Nota van beantwoording Peilbesluit Oostpolder

Vastgesteld door College van Dijkgraaf en Hoogheemraden

Status Definitief
Versie 1.0
Kenmerk 2025.05274

Rotterdam, 09-07-2025

Figuur 1: Correctie grens peilgebied

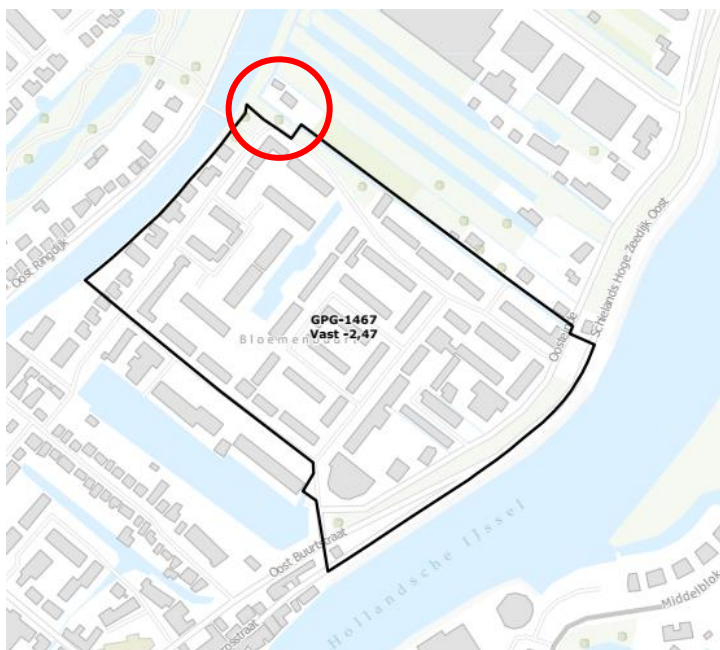
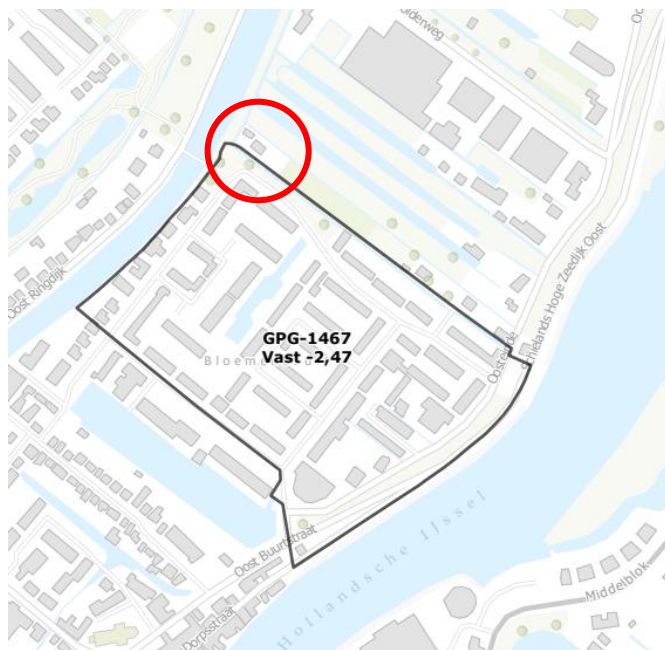
De correctie betreft een fout in de grens van de peilgebieden GPG-1467 en GPG-1475. In de weken van de terinzagelegging is HHSK tot het inzicht gekomen dat de praktijksituatie anders is dan in eerste instantie ingetekend. De grens is aangepast naar het huidige inzicht op de peilbesluitkaart en in de toelichting voor het peilbesluit.

In onderstaande figuur 1 zijn de juiste peilgebiedsgrenzen weergegeven. Figuur 2 betreft de oude situatie zonder het huidige inzicht. De wijziging in de peilgebiedsgrens is aangegeven met een rode cirkel. Het stuk peilgebied wat bij GPG-1467 is komen te vervallen houdt het peil van GPG-1475 (-2,57m NAP) aan.
